SERVICE BULLETIN

Type: Gliders PHOEBUS A, B, C
and PHOENIX

Subject: Main Control Cable Connections, Cable LN9374A,-2.4

LTA-Nr. 82-216

1.1.1

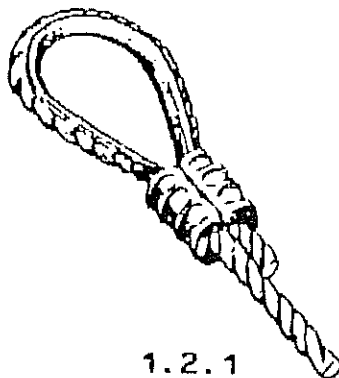
1.1.1 Seildurchmesser 3,2 mm und 2,4 mm:
glatte Klemme ohne auffallende Wülste und Kerben.

1.2.1

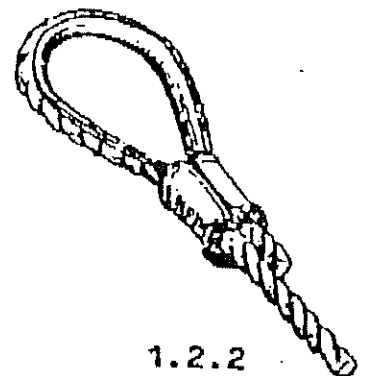
1.2.1 Seildurchmesser 3,2 mm:

Klemme mit 2 gegenüberliegenden Kerben in Längsrichtung und 3 Preßrillen quer zur Seilrichtung

1.2.2

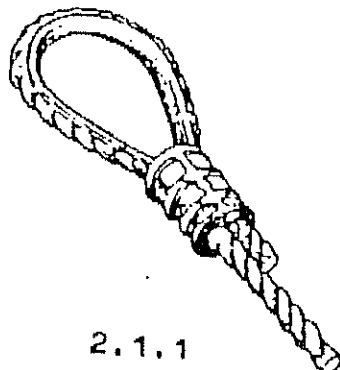
1.2.2 Seildurchmesser 2,4 mm:

Klemme mit 2 gegenüberliegenden Kerben in Längsrichtung und einer Preßrille quer zur Seilrichtung
